**KLUB SPORTOWY "AZS WROCLAW"  
AKADEMICKIEGO ZWIĄZKU SPORTOWEGO  
WE WROCLAWIU  
ul. Józefa Mianowskiego 2b  
51-605 Wrocław**

**WYJAŚNIENIA TREŚCI SPECYFIKACJI ISTOTNYCH WARUNKÓW ZAMÓWIENIA  
PAKIET NR 3**

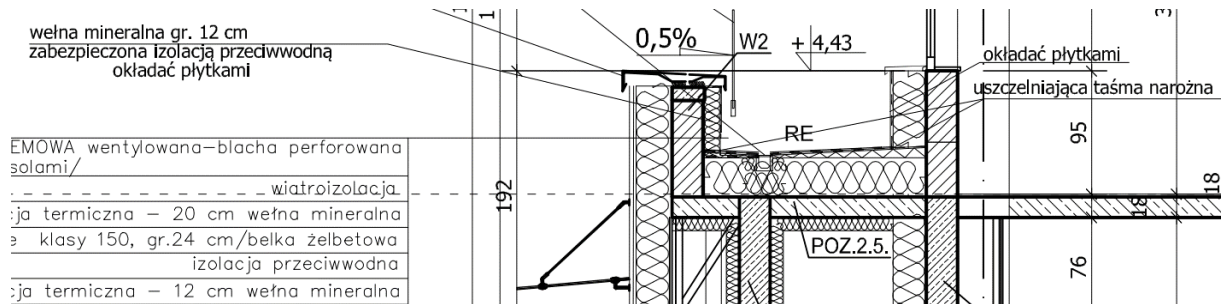
- 4) prosimy o potwierdzenie że należy zainstalować taśmę narożną w połączeniu z papą lub folią?

Odpowiedź: Projekt przewiduje wykonanie rozwiązania systemowego dla wykonania izolacji przeciwwodnej wraz z wywinieciem na ściany. Należy wykonywać ściśle wg instrukcji montażu producenta i zastosować wszystkie zalecane –przez producenta elementy. Jeśli w wybranym systemie nie ma konieczności zastosowania taśmy to nie musi ona być. Należy pamiętać, że wykonawca robót udziela gwarancji.

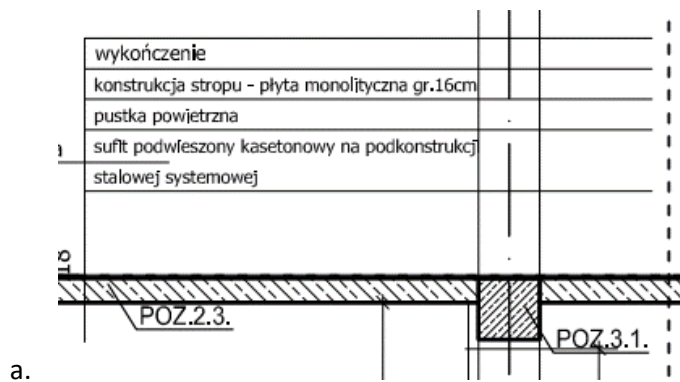
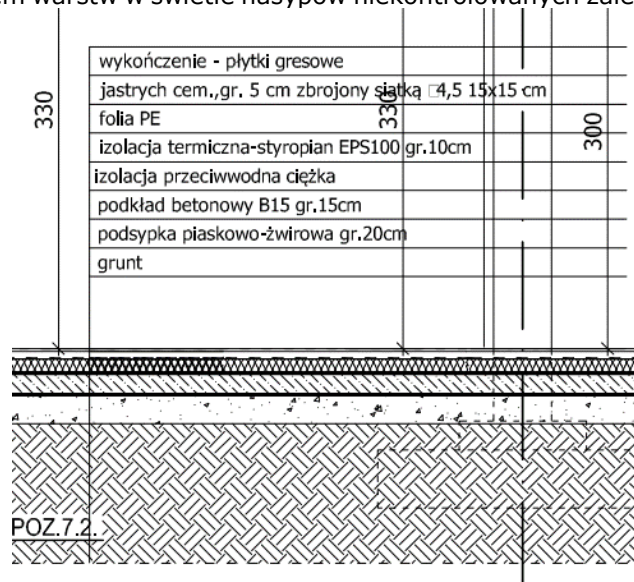
**Pytanie nr 60:** Prosimy o potwierdzenie, że strop nad parterem nie ma izolacji termicznej oraz warstwy jastrychu.

**Odpowiedź:** Jeśli chodzi o strop pod pomieszczeniami należy wyceniać i wykonywać wg przekrojów.

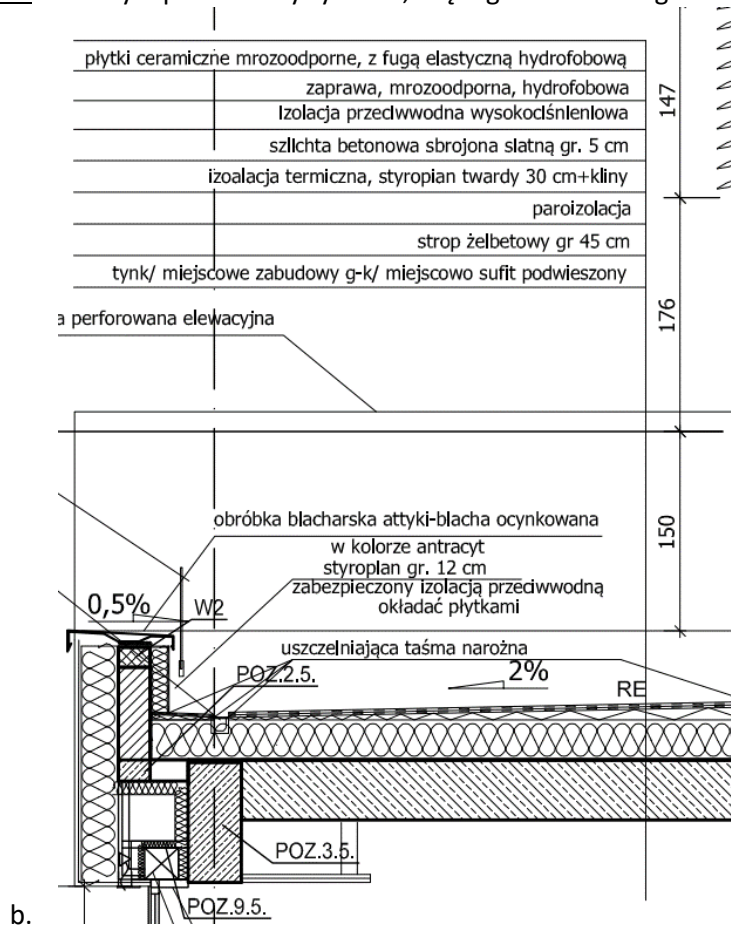
**Pytanie nr 61:** Prosimy o potwierdzenie, że należy wycenić jedynie prace ziemne i podsypkowe zgodnie z opisem warstw w świetle nasypów niekontrolowanych zalegających do głębokości 0,8-1,0m

**Odpowiedź:** Należy wyceniać w oparciu o projekty konstrukcyjne, nie architektoniczny.

W podłożu do 0,8-1,0m są nasypy (średnio 0,9m). Zakładając nawierzchnię kortów 30cm to 60cm należy jeszcze wymienić na podsypkę piaskowo-żwirową.

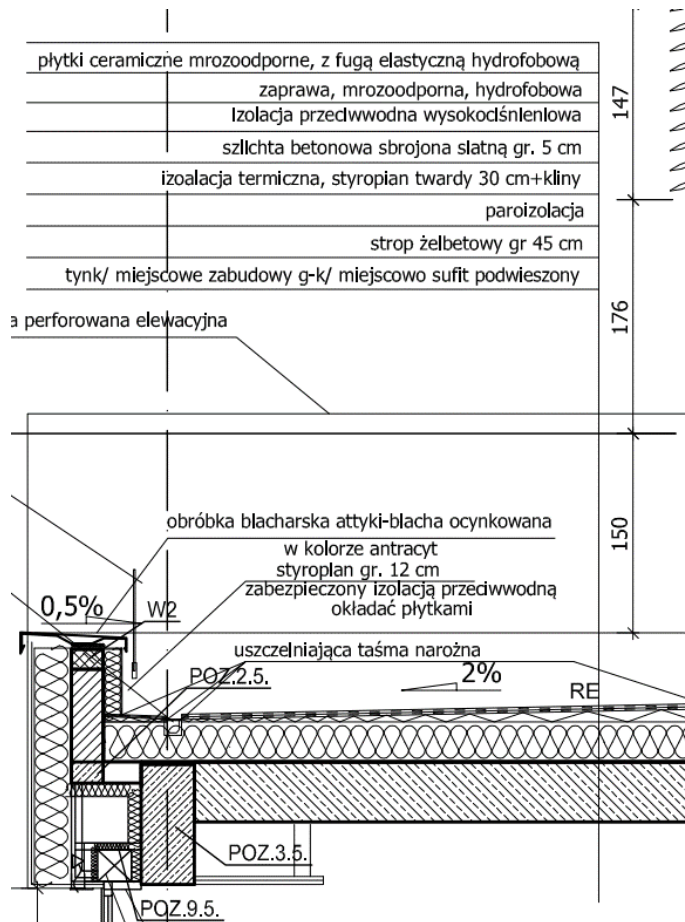
Pytanie nr 62: Prosimy o prawidłowy rysunek, część graficzna nie zgadza się z opisem warstw

**Odpowiedź:** Należy wycenić warstwy wg wskazanego opisu. Grubość warstwy ociepleniowej nie jest wymogiem projektowym, tym wymogiem jest zachowanie izolacyjności termicznej całej przegrody.

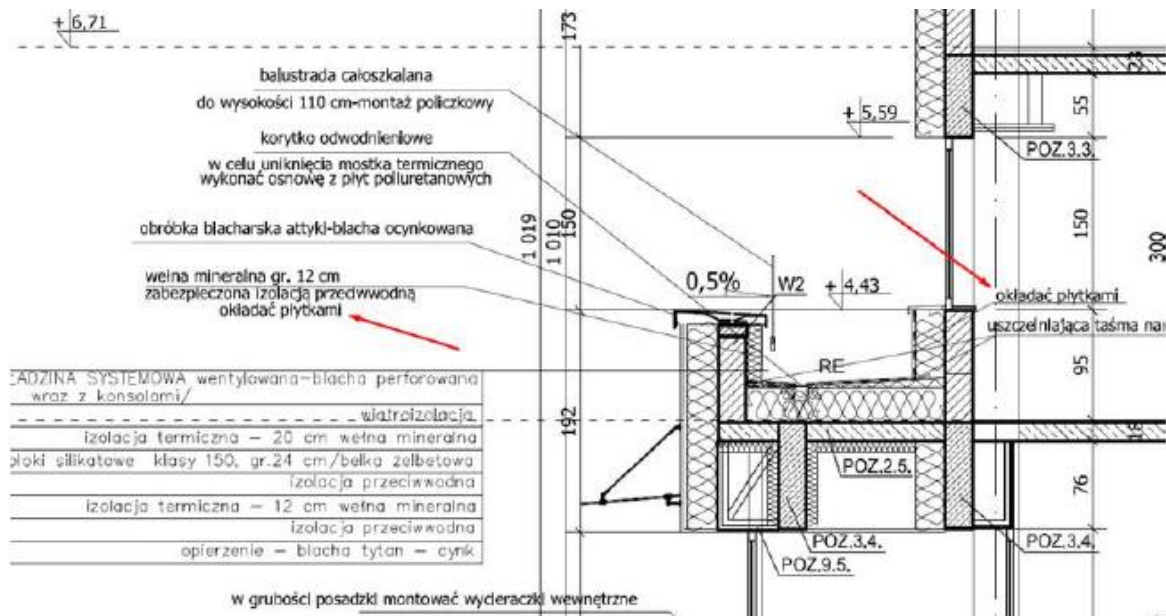
Pytanie 3: Prosimy o wyjaśnienie dotyczące "barierki całoszkalanej" samonośnej na daszku nad wejściem. Prosimy o wyjaśnienie co miał projektant na myśli pod pojęciem "balustrada całoszkalana". Domyślamy się, że chodzi tutaj o literówkę, prosimy jednak o poprawienie dokumentacji przetargowej

Dokumentacja prawidłowa, proszę o zapoznanie się z detalami.

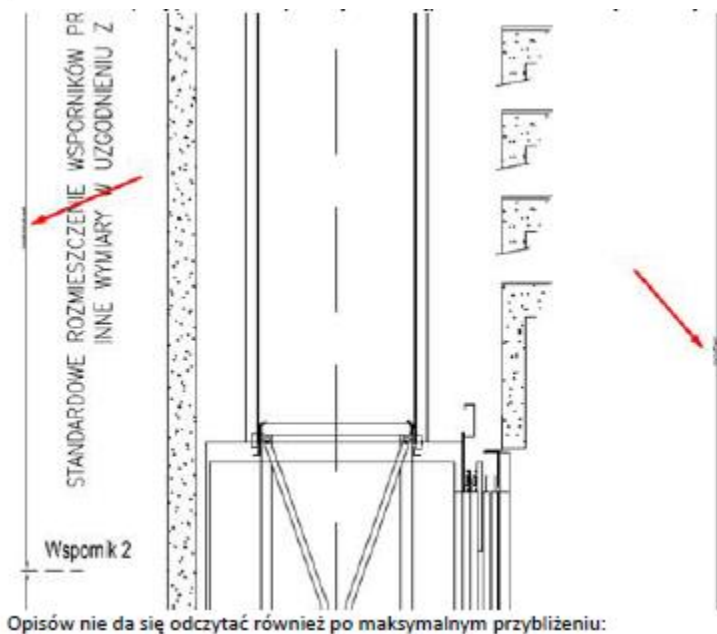
Pytanie 4: Prosimy o wyjaśnienie jakimi płytkami mają zostać obłożone detale dotyczące daszku nad wejściem:

Na ścianach od wewnątrz tarasu należy układać płytki gresowe 60x60 cm mrozoodporne takie jak na posadzce - betonopodobne.

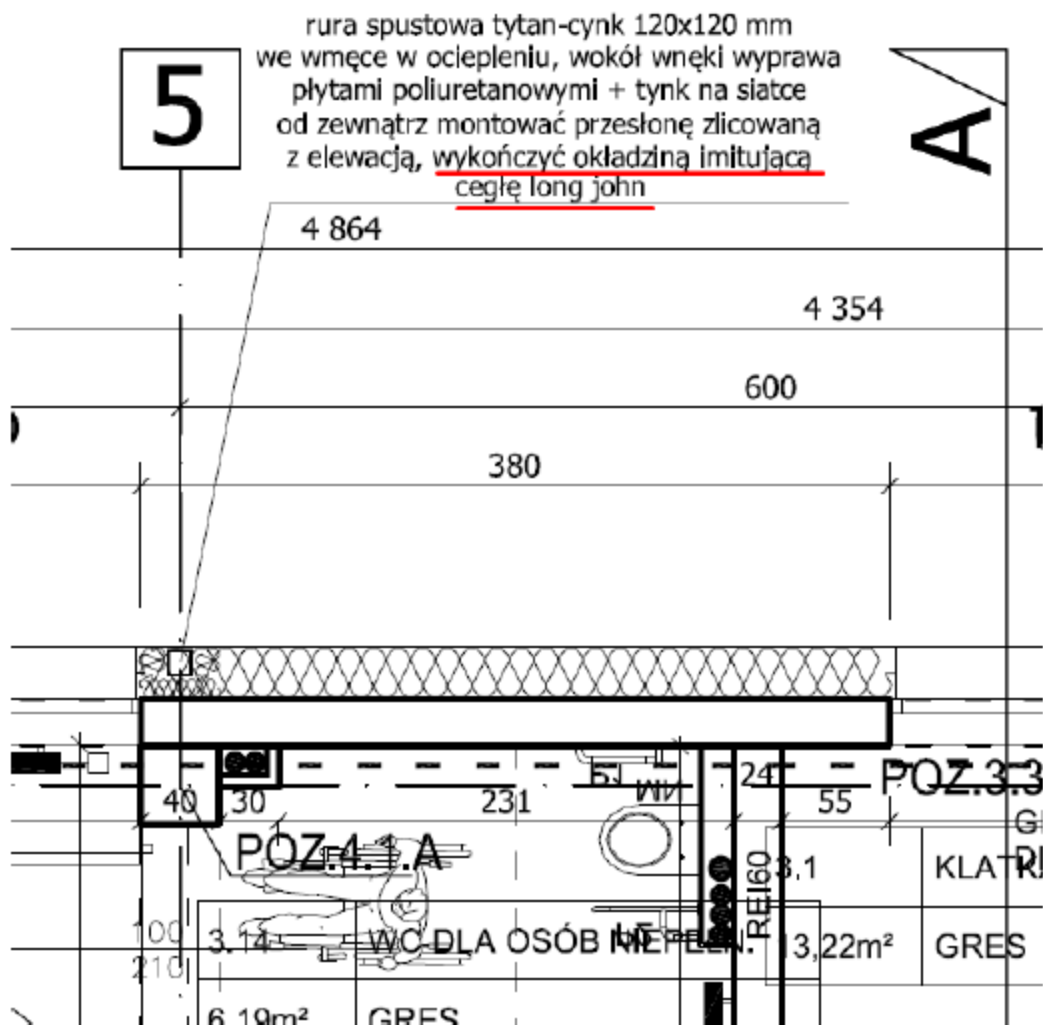
Pytanie 5: Zwracamy się ponownie z prośbą o udostępnienie dokumentacji w wersji .dwg z uwagi na fakt, że dokumentacja w wersji .pdf zamieszczona przez zamawiającego jest w dużej części nieczytelna. Dobrym przykładem jest schemat szybu windowego

W załączeniu plik dwg dla blachy perforowanej.

W odniesieniu do szybu jest to schemat, który udostępni wybrany przez oferenta producent.

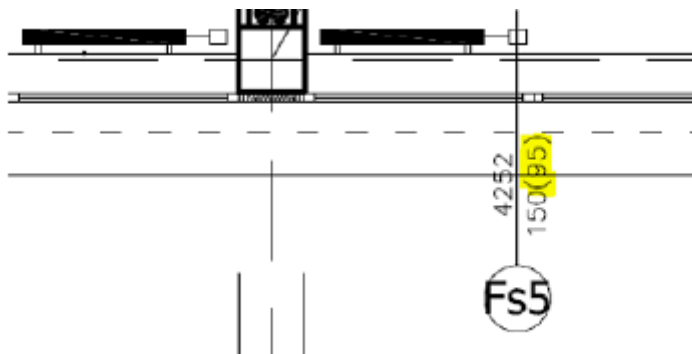
Pytanie 2: Proszę o informację czy okna oraz fasady na kondygnacjach +1 i +2 o wysokości nad poziomem posadzki równej 95 cm mają być wykonane w klasie odporności na włamanie RC2 czy jako bezklasowe? Np. fasada Fs5 na poziomie +1.

Odpowiedź:
